Autorité environnementale

**Avis délibéré de l'Autorité environnementale
sur la zone d'aménagement concerté (Zac)
Marne-Europe (94)
Actualisation de l'avis n° EE-1049-15**

n° Ae : 2021-45

Avis délibéré n° 2021-45 adopté lors de la séance du 21 juillet 2021

Figure 9 : Représentation de l'ensemble des mesures prévues (dernière étape) en vue du maintien de la liaison reconnue pour son intérêt écologique en milieu urbain du schéma régional de cohérence écologique d'Île-de-France. Source : dossier

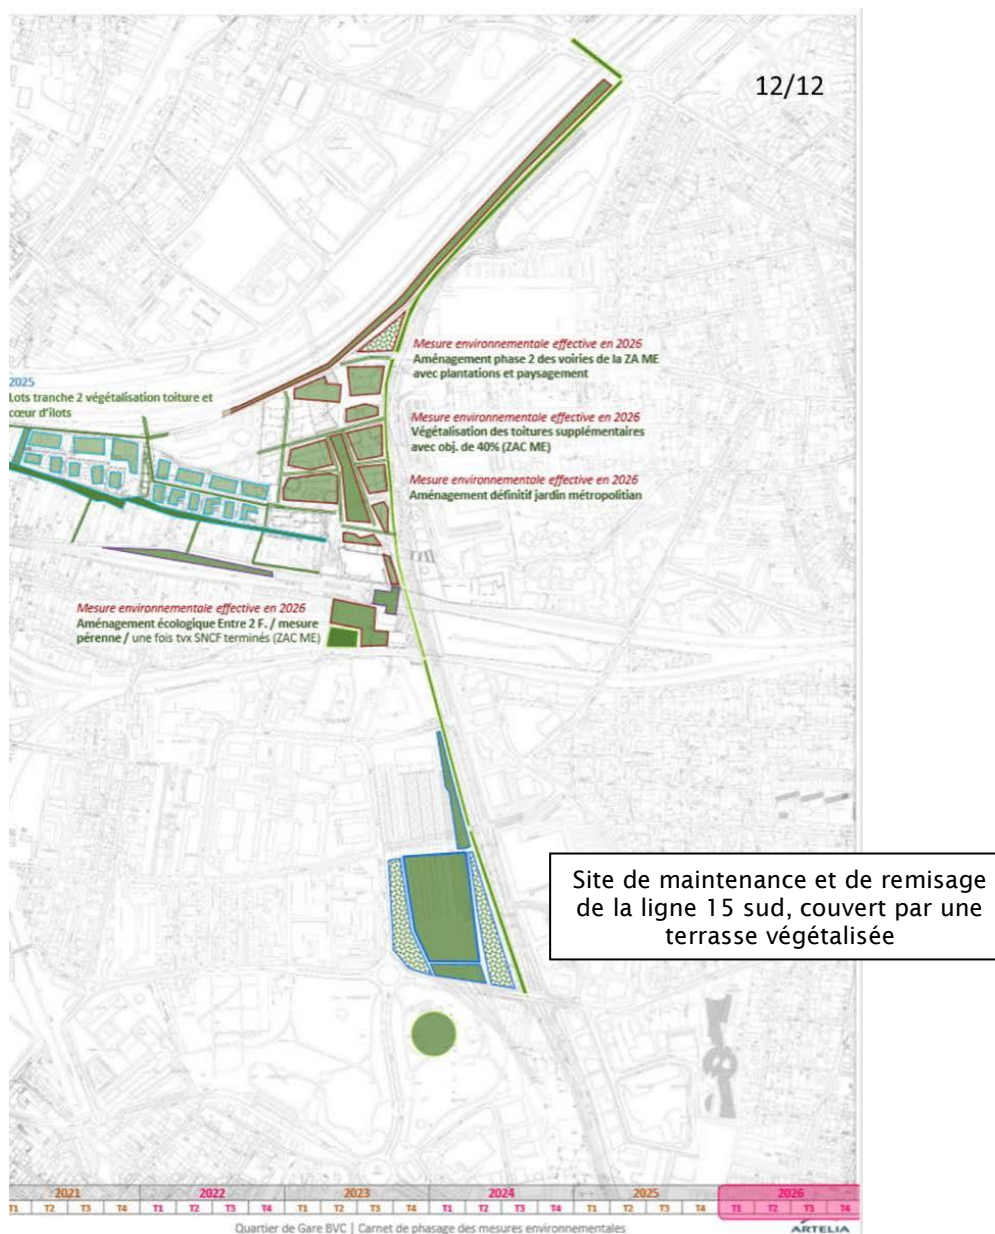
Le résumé non technique est développé. Il reste centré sur la Zac. Par exemple, il ne reprend pas la figure 9 du présent avis alors qu'elle permet d'illustrer des mesures importantes pour compenser les effets très significatifs de l'ensemble des aménagements sur les continuités écologiques.
